SERVICE INFO – INA 0104

Změna napínací kladky z manuální na poloautomatickou

Výrobce:	Ford
Model:	Transit
Rok výroby:	do 12.2000
Motory:	2.5 TD, 2.5 DI
Obj. č.:	531 0504 10
OE č.:	1136426 1C1Q 6K254 AA

Obrázek 1: 531 0504 10 – poloautomatická napínací kladka

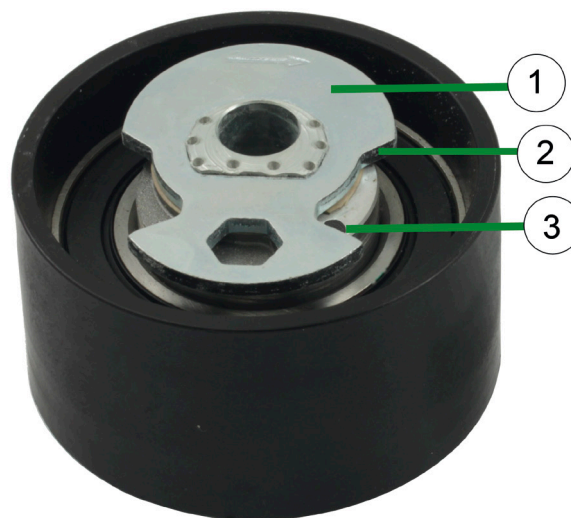
V případě výše uvedených vozidel byla v rozvodech doposud používána manuální napínací kladka. Ta je nahrazená za poloautomatickou napínací kladku 531 0504 10 a je součástí KIT 530 014310 a 530 0144 10.

Montáž staré a nové napínací kladky je identická. Na rozdíl od manuální napínací kladky se napnutí ozubeného řemenu vykonává pomocí klíče pro vnitřní šestihran.

Pro upevnění ozubeného řemenu se musí upínací deska (1) pootočit pomocí klíče pro vnitřní šestihran, až se otvor (3) kryje z poloviny s hranou (2) upínací desky.
